Znak: AE/ZP-27-42/20

Tarnów, 2020-08-03

Dotyczy: przetargu nieograniczonego o wartości powyżej 214.000 EURO na dostawy stentów i innych materiałów medycznych do wykonywania procedur koronarografii i koronaroplastyki dla Specjalistycznego Szpitala im. E. Szczeklika w Tarnowie.

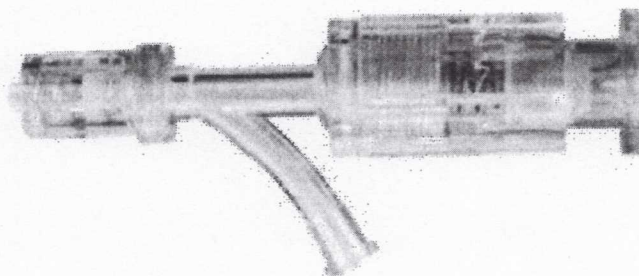
8. **Dotyczy Pakietu Nr 34.** Zwracamy się do Zamawiającego o dopuszczenie najnowszej generacji connectora, który zaprojektowany został z myślą o długich i skomplikowanych zabiegach, by zapobiec utracie szczelności – światło zastawki 11F. Połączenie mechanizmu screw & push pull w jednym urządzeniu. Dedykowany także zabiegom typu „kissing – baloon”. Zdjęcie produktu poniżej.

• Push-click type

**Ad. 8** Zamawiający nie wyraża zgody na zaoferowanie w **Pakiecie Nr 34** connectora opisanego w pytaniu.
